Dotyczy: postępowania o udzielenie zamówienia publicznego prowadzonego w trybie przetargu nieograniczonego, na podstawie art. 132 ustawy z dnia 11 września 2019 r. Prawo zamówień publicznych (tekst jednolity Dz. U. z 2022 r., poz. 1710 z późn. zm.). Nr postępowania: **PN 29/04/2023 – system obliczeniowy i danych.**

Instytut Chemii Bioorganicznej Polskiej Akademii Nauk Poznańskie Centrum Superkomputerowo – Sieciowe dalej zamawiający, informuje, że do zamawiającego wpłynęły wnioski o wyjaśnienie treści SWZ dotyczącej ww. postępowania o udzielenie zamówienia publicznego, na który zamawiający zgodnie z art. 135 ust. 2 ustawy z dnia 11 września 2019 r. Prawo zamówień publicznych (tekst jednolity Dz. U. z 2022 r., poz. 1710 z późn. zm.) zwaną dalej ustawą Pzp udziela następujących wyjaśnień.

SCHEMAT WYKONANIA PRZEGRODY PPOŻ.  
W STROPIE ODDZIELENIA POŻAROWEGO  
SYSTEMEM PYRO-SAFE UNIWERSALNA PRZEGRODA  
KOMBINOWANA EI 120  
AT-15-4088/2010

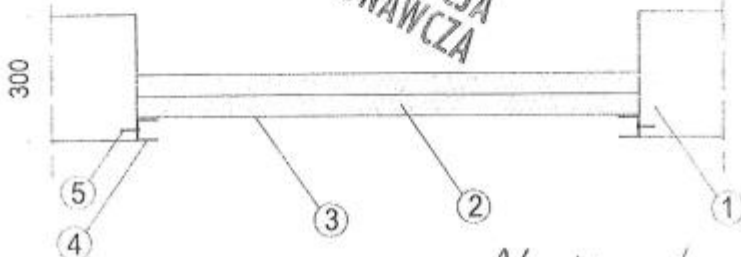
Punkcie 4.1. Cz.IV SWZ, Zamawiający wskazuje zapis „Zabezpieczenia kanałów instalacyjnych zgodnie z wymogami p. poz. projektu wykonawczego budynku BST.” Prosimy o udostępnienie projektu wykonawczego w celu analizy.

Poniżej zamieszczamy kluczowe elementy dokumentacji opisującej przejścia pożarowe.
